Sygnatura: ZP/33/2021

„Przebudowa i rozbudowa Centrum Badań In Vivo w formule zaprojektuj i wybuduj.”

Działając w oparciu art. 135 ust. 2 ustawy z dnia 11.09.2019 r. Prawo zamówień publicznych Zamawiający udziela wyjaśnień treści Specyfikacji Istotnych Warunków Zamówienia.

Przykładowa realizacja kasetonu z dibondu z płaskimi literami

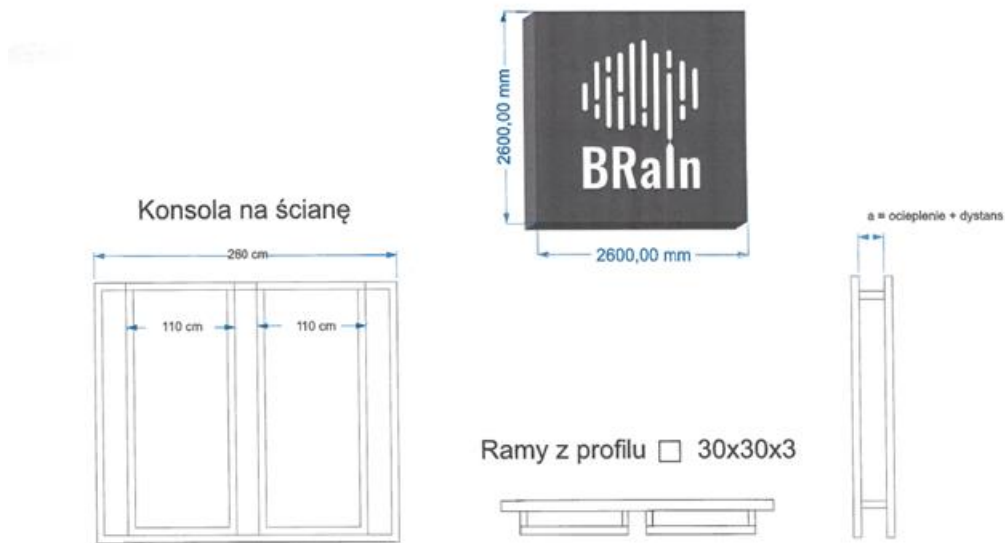
77. Prosimy o potwierdzenie dostarczenia w ramach przedmiotu umowy totemu informacyjnego uwzględniającego symbolikę i logo Uczelni oraz podświetlanego logotypu projektu na elewacji budynku. W przypadku potwierdzenia, prosimy o doprecyzowanie parametrów powyższych elementów.

Odpowiedź: Zamawiający rezygnuje z konieczności dostarczenia przez wykonawcę totemu informacyjnego. Jednocześnie potwierdza konieczność wykonania podświetlanego logotypu projektu na elewacji budynku. Poniżej specyfikacja wykonania logo.

Panele świetlne wykonane są z bardzo trwałego materiału tzw. Dibond charakteryzujący się wysoką odpornością na czynniki zewnętrzne. Wewnątrz zainstalowane oświetlenie LED w wersji modułowej z certyfikatem szczelność Ip67. Zasilacze markowe z 3-letnią gwarancją producenta. Kolory graficzne wybierane są na podstawie próbnika folii Orafol z serii 8500

Kolor i wymiary oznaczenia oraz lokalizacja do ustalenia z zamawiającym na etapie realizacji.
